### **Dodatek č.1**

ke smlouvě o dílo č. 6440-0004-2018-040 uzavřené dne 27.6. 2018  
(dále také jen „dodatek“)

## Zápis z místního šetření ze dne 10. 8. 2018

**Důvod:** Administrativní budova č. 68 (CE 00-09-02/ 037) - propad podlahy ve 2. NP v m.č. 2.13 a 2.14

### 4.1. Návrh skladby stropní konstrukce

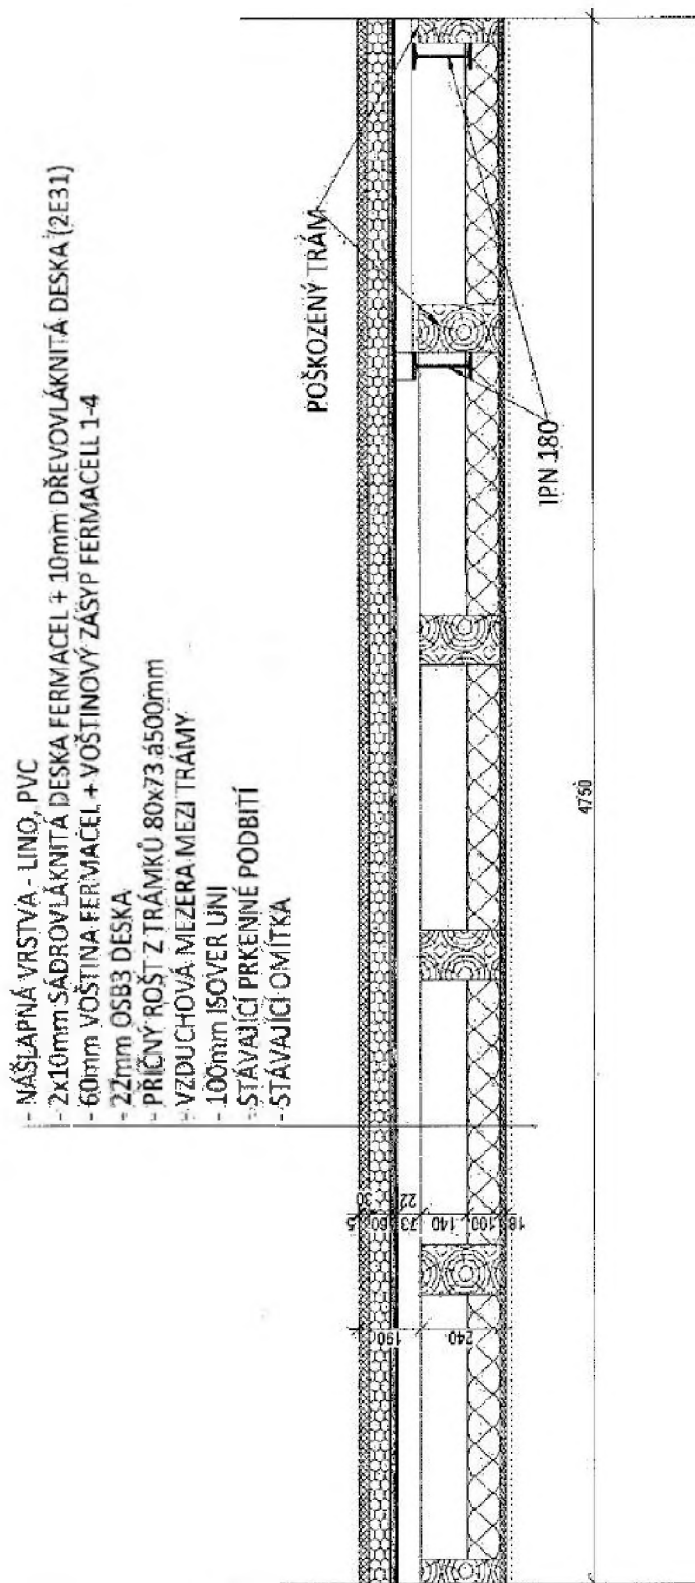
V současné stavu je stropní konstrukce odhalena na dřevěné nosné trámy. Bylo dohodnuto o snesení zděné dělicí přčky uvnitř této místnosti bez její náhrady. Budou vytvořeny 4ks nových kapes v nosných stěnách pro vložení 2ks ocelových válcovaných profilů IPN180.

Výškový rozdíl mezi horní hranou stávajícího stropního trámu a čistou úrovní podlahy je 190mm – před provedení nutno ověřit.

Na stávající záklop bude uložena zvuková izolace ISOVER UNI v tl. 100mm. Na horní hranu stávajících stropních trámů bude uložen příčný rošt z dřevěných nosníků výšky 73mm, šířky 80mm a bude kotven v každém styku stávajícího a nového trámu vrutem HBS 8x140. Nové ocelové nosníky budou uloženy tak, že horní hrana nosníku bude o 15mm výš, než je horní hrana stávajícího stropního trámu. Na tyto nosníky budou uloženy dřevěné trámky výšky 58mm a šířky 80mm. Kotvení bude provedeno pomocí úhelníků BOVA 70x70, přivařených k horní pásnici nosníku (přivaření lze nahradit 3ks samořezných šroubů). V další vrstvě budou na příčné trámky uloženy desky OSB3 v tl. 22mm a kotveny vruty HBS 4x50. Dále bude uložena vošтина Fermacell 60mm a zasypána voštinovým zásypem Fermacell 1-4 a následně budou uloženy desky systému Fermacell typ 2E31. Nutno dodržovat stavební postupy a doporučení výrobce systému Fermacell – zejména provedení detailů z pohledu zabránění šíření kročejového hluku. Nášlap je uvažováno Lino/PVC v tl. 5mm.
